水素防護対策に関するBWR事業者への質問票

令和 4 年 3 月 2 5 日
原子力規制庁
東京電力福島第一原子力発電所事故に関する
知見の規制への取り入れに関する作業チーム

東北電力株式会社

図 初期炉内内蔵量に対する希ガスの放出割合 (0.5MeV換算値)

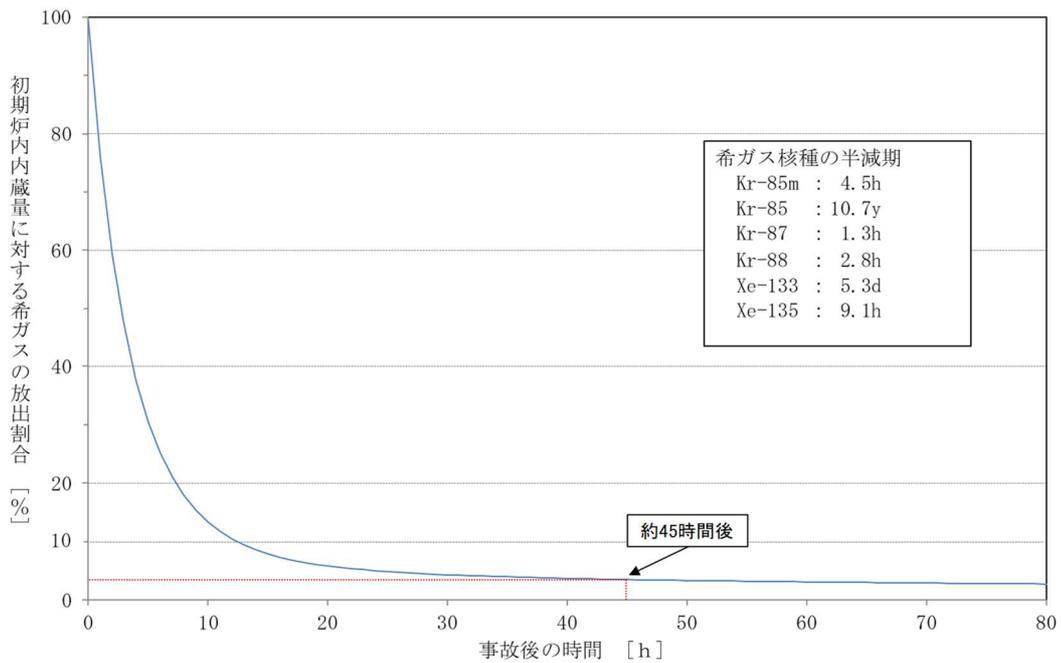
Q①-2 ベントのタイミングをどのように設定するか、その際の放射性物質（希ガス等）の放出量の想定を、格納容器破損防止の有効性評価の評価ケースとの比較で説明してください。

- 炉心損傷発生以降、圧力容器破損に至るまでの間は、格納容器が設計圧力以上になることは現実的ではないため、格納容器内の圧力が1 Pdを越える領域において、異常な水素漏えいが発生することを想定する。時間としては、事象発生から6時間程度経過した時点をもベントタイミングとして想定する。有効性評価においては、事象発生後、格納容器内に希ガスを保持させ十分に減衰した状態で格納容器ベントを実施しているのに対して、事象発生後、早期に格納容器ベントすることで、格納容器内での時間減衰の効果が得られず、希ガスの放出量は相当大きくなると考えられる。
- セシウムのような粒子状物質は格納容器自体や隙間部に沈着する効果やフィルタ装置による除去効果があるため、希ガスに比べ格納容器ベントが早いことによる影響が大きいものとは考えにくい。
- 格納容器ベント時間の違いによる初期炉内内蔵量に対する希ガスの放出割合を以下の図、表に示す。
- 事象発生後、可搬型設備により注水機能等を確保することを想定すると、圧力容器が破損した以降のタイミングにおける早期の格納容器ベントでは、作業の一時中断が考えられるが、格納容器ベントにより放出された希ガスを含むプルームの影響がないことを確認した後、作業を再開する。
- 原子炉格納容器フィルタベント系により放射性物質は除去されることから、放射性物質の地面沈着による線量影響は低減しており、線量影響を確認しながら作業するものと想定される。

[実施想定整理表]

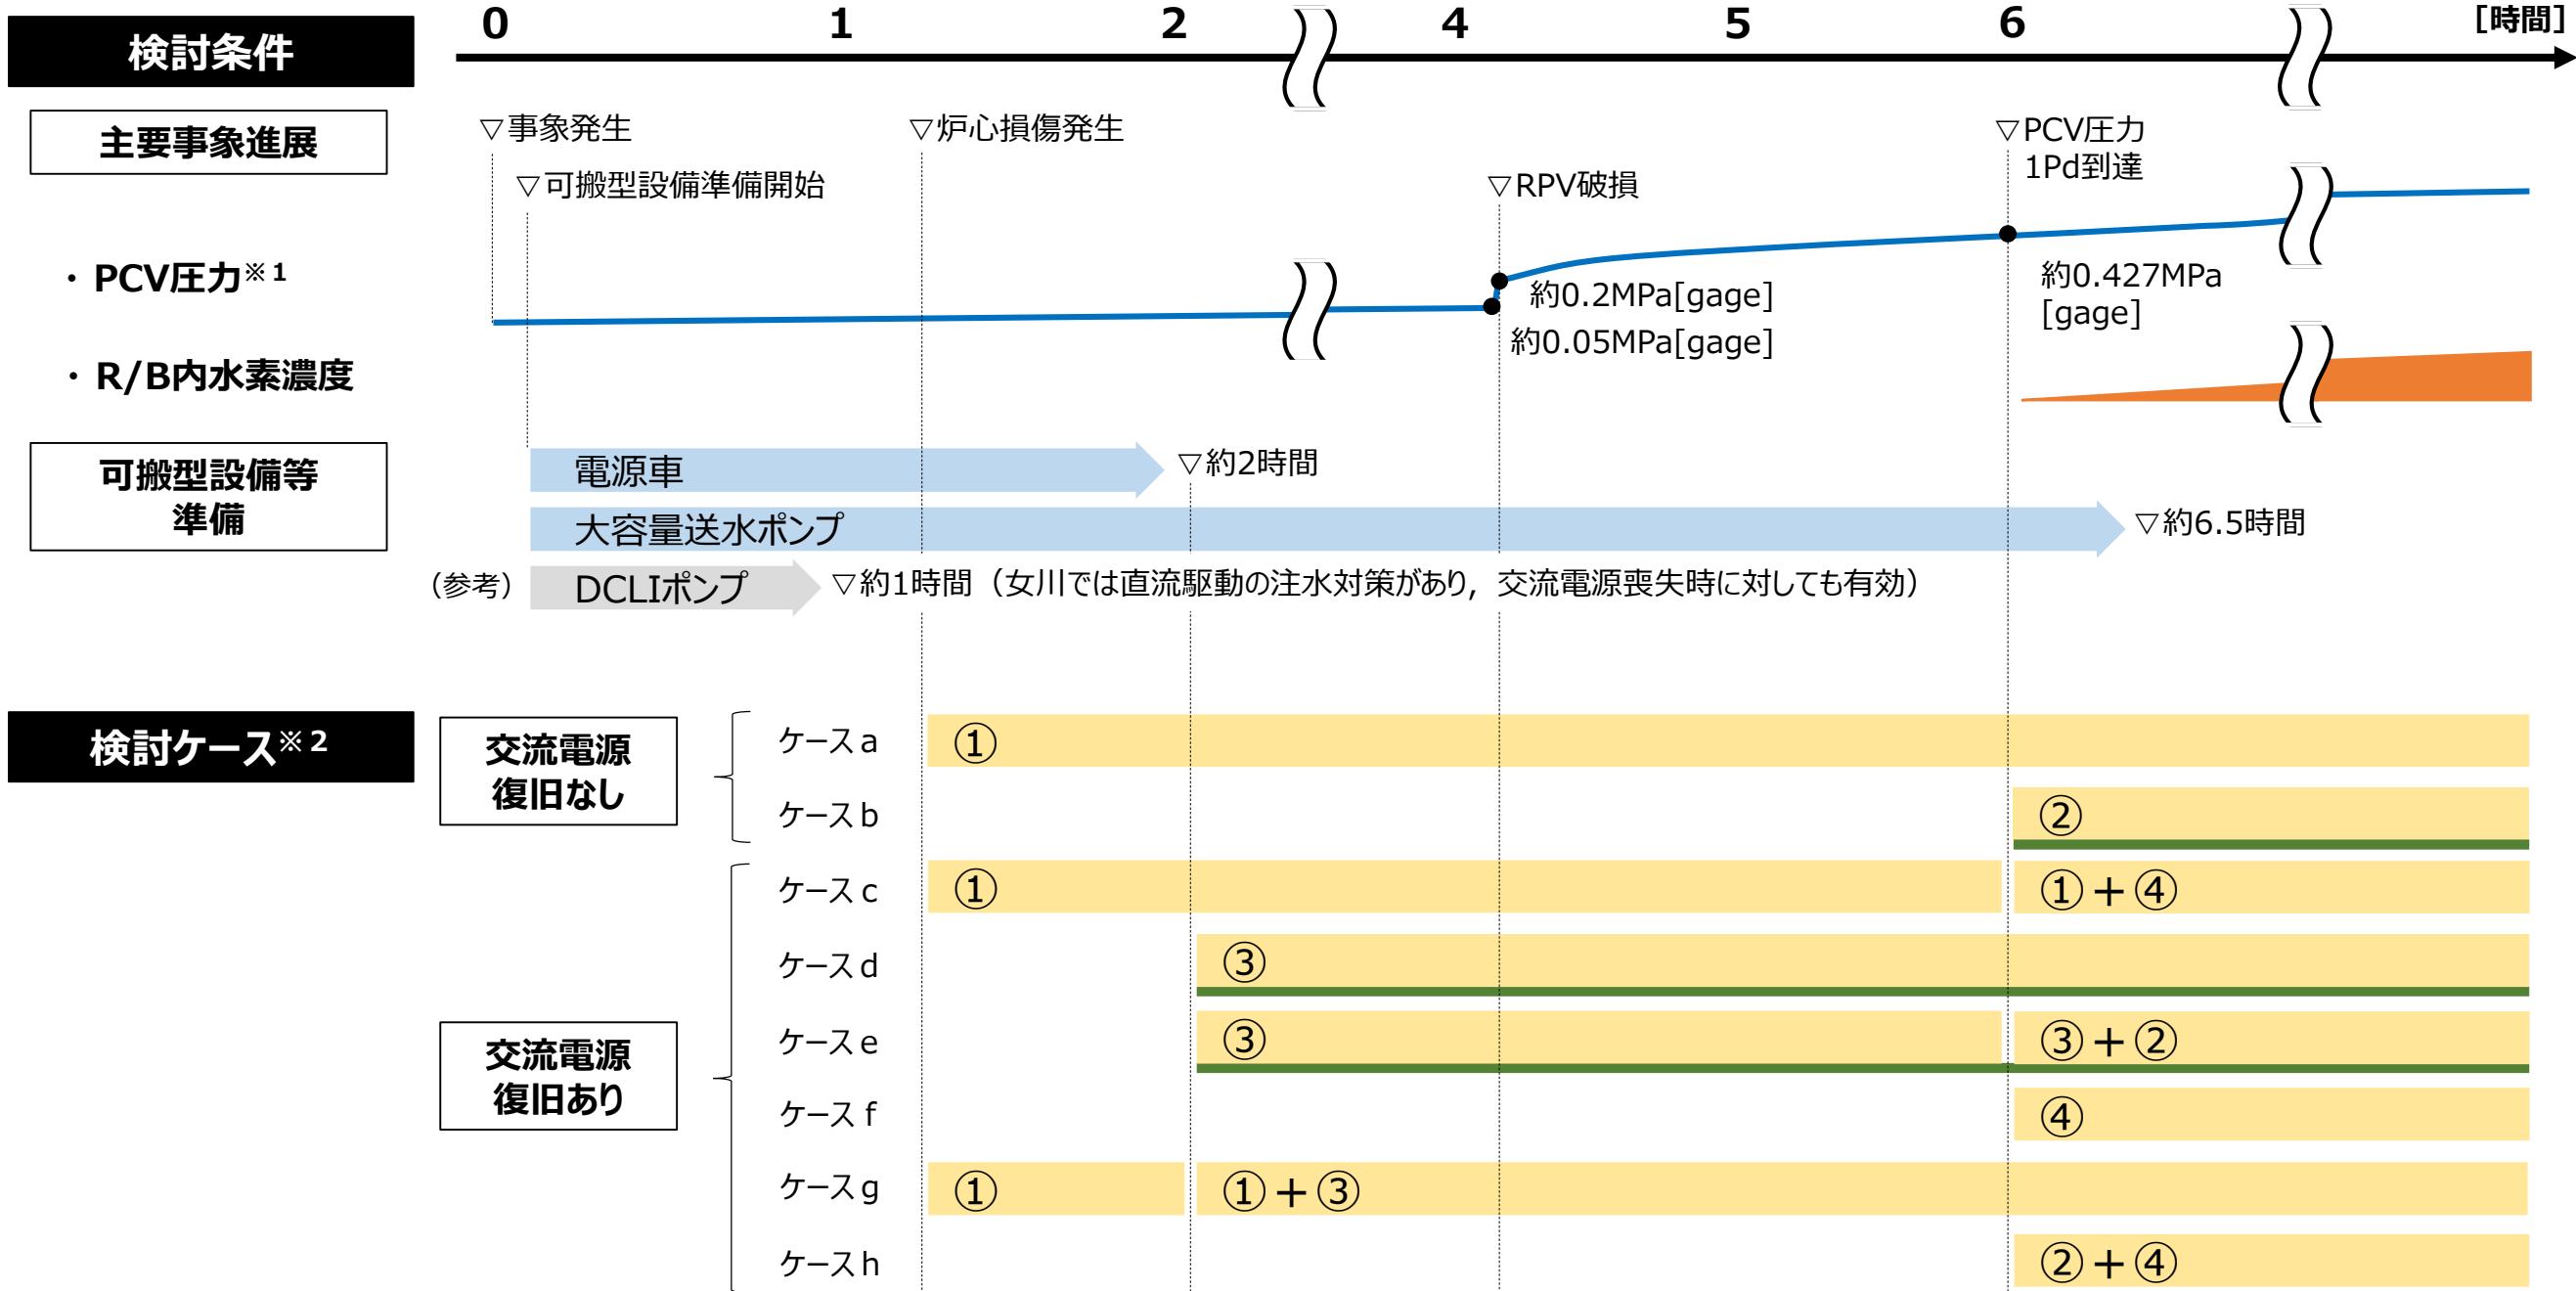
- ① R/B内水素濃度上昇を確認する前に，R/B内への水素漏えいを防止する目的で，非常に早期にフィルタベントを実施する場合
- ② R/B内水素濃度上昇を確認後，以降のR/B内への水素漏えいを緩和する目的で，早期にフィルタベントを実施する場合
- ③ R/B内水素濃度上昇を確認する前に，R/B内の水素濃度を抑制する目的で，予めSGTSを起動する場合
- ④ R/B内水素濃度上昇を確認後，R/B内の水素を排出する目的で，SGTSを起動する場合

事象進展を踏まえた分析結果	・電源復旧を見込める状況においては電源復旧後に水素濃度の上昇を検知した場合、SGTSを起動し、それでもなお原子炉建屋の水素濃度が顕著に上昇した場合はPCVベント ・常設、可搬型のいずれでも復旧を見通せない状態において、原子炉建屋への漏えいが顕著に見られた場合はPCVベント ・SGTSが使用できず、PCVベントを実施してもなお原子炉建屋の水素濃度が低下しない場合には、後備の手段として建屋ベントを使用
---------------	--
